ОПОКИ ЛИТЕЙНЫЕ ЦЕЛЬНОЛИТЫЕ СТАЛЬНЫЕ И ЧУГУННЫЕ

ГОСТ 22957-78—ГОСТ 22966-78

ГОСТ 22957—78

Изменение № 1 ГОСТ 22957—78 Профили стенок литейных цельнолитых стальных и чугунных опок. Конструкция и размеры

Черт 3

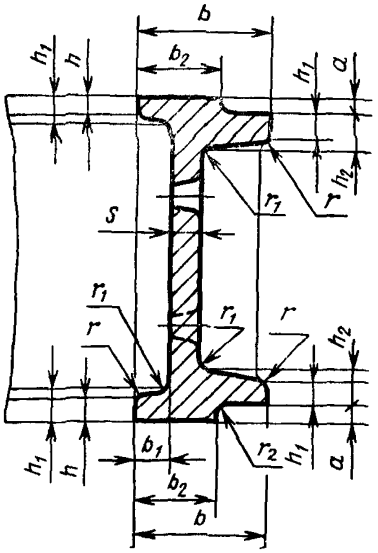
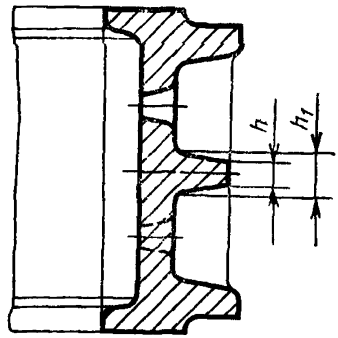
Пункт 4. После слова «опок» дополнить словами: «без ребер крестовин».

Размеры и расположение вентиляционных отверстий в стенках опок

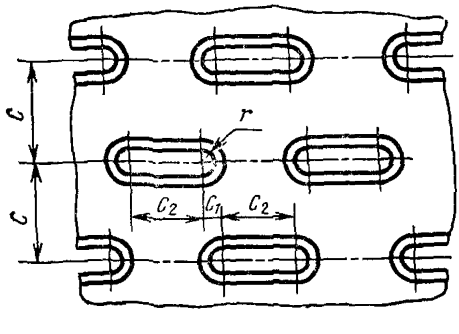
Приложение 3. Чертеж. Исключить размер: «*S*»;

пункт 2 после слов «исполнения 3» дополнить словами: «черт. 1».

Минимальные толщины стенок опок

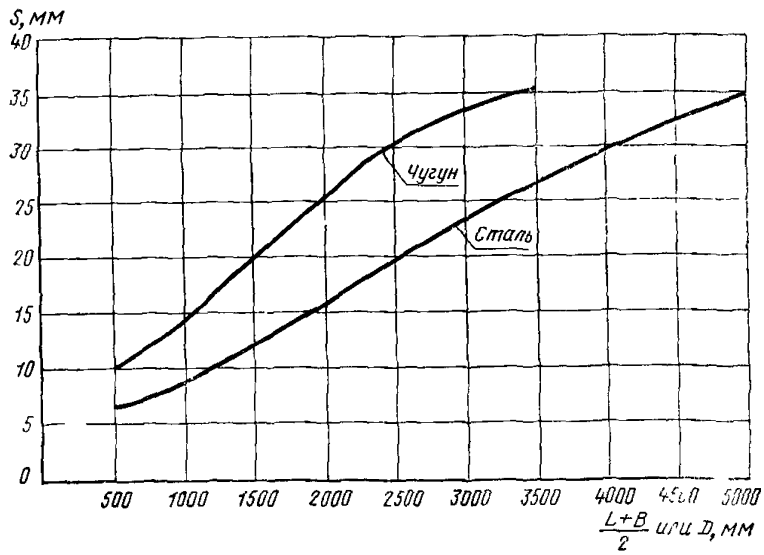
Приложение 4 исключить.
